Znak sprawy: ZT-SZP-226/01/39/2017

**Dotyczy:** postępowania o udzielenie zamówienia publicznego prowadzonego w trybie przetargu nieograniczonego na „*Zakup i dostawę sprzętu medycznego jednorazowego użytku oraz sprzętu wielokrotnego stosowania dla Szpitala Wojewódzkiego im. Kard. Stefana Wyszyńskiego w Łomży*”, znak sprawy: ZT-SZP-226/01/39/2017

Zamawiający na podstawie art. 38 ust. 2 ustawy z dnia 29 stycznia 2004 r. Prawo zamówień publicznych (tj. Dz.U. z 2017 r. poz. 1579) **przekazuje wnioski** o wyjaśnienie treści specyfikacji istotnych warunków zamówienia, zwanej dalej SIWZ, **wraz z wyjaśnieniami treści SIWZ.**

### Dotyczy Pakietu nr 202

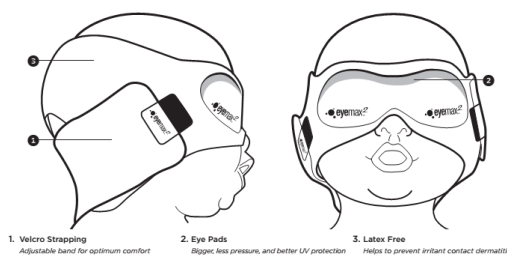
Czy Zamawiający dopuści okulary do fototerapii dla noworodków z regulowanym mocowaniem w dwóch miejscach, na skroniach (jak na zdjęciu), w kształcie litery Y - pozwalające dopasować się do każdego kształtu głowy, dostępne w rozmiarach dla obwodu główki 20-25 cm (+/- 2cm), 26-32 cm (+/- 2 cm), 33-38 cm (+/-2cm)- przy spełnieniu pozostałych wymagań?

Zgodnie z SIWZ.

**Pytanie 30****Dotyczy Pakietu nr 366**

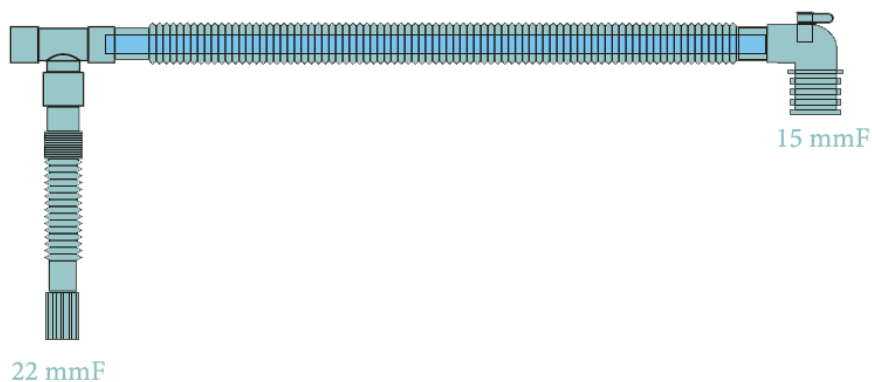
Prosimy o dopuszczenie jednorurowego układu oddechowego koaksjalnego, typu „rura w rurze”. Układ oddechowy jednorazowy, bez zawartości DEHP. Obwód z możliwością stosowania 7 dni, pod warunkiem wymiany filtra, potwierdzone oświadczeniem producenta. Takie rozwiązanie pozwala na efektywne ogrzewanie i nawilżanie powietrza wdychanego przez pacjenta poprzez rurę wydechową (co ma kluczowe znaczenie zwłaszcza w przypadku długich operacji), a w przeciwieństwie do tych opisanych w SIWZ, nie powoduje kondensacji wilgoci na wewnętrznej membranie. Układ spełniający wszystkie pozostałe wymagania zawarte w SIWZ.

**Zgodnie z SIWZ.**
